改善箇所説明図

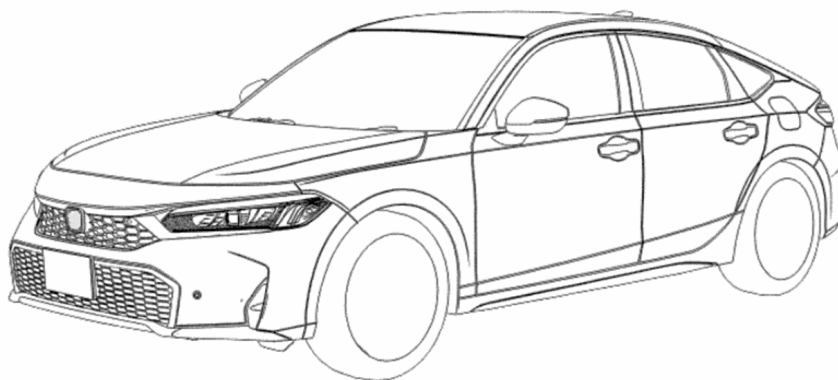
基準不適合発生箇所

車両の製造において、修理後の再検査設備が不適切なため、ソフトウェア情報の確認ができていない。

ソフトウェア情報を確認する。

識別：車台番号打刻の下一桁目上部に黄色ペイントを塗布する。
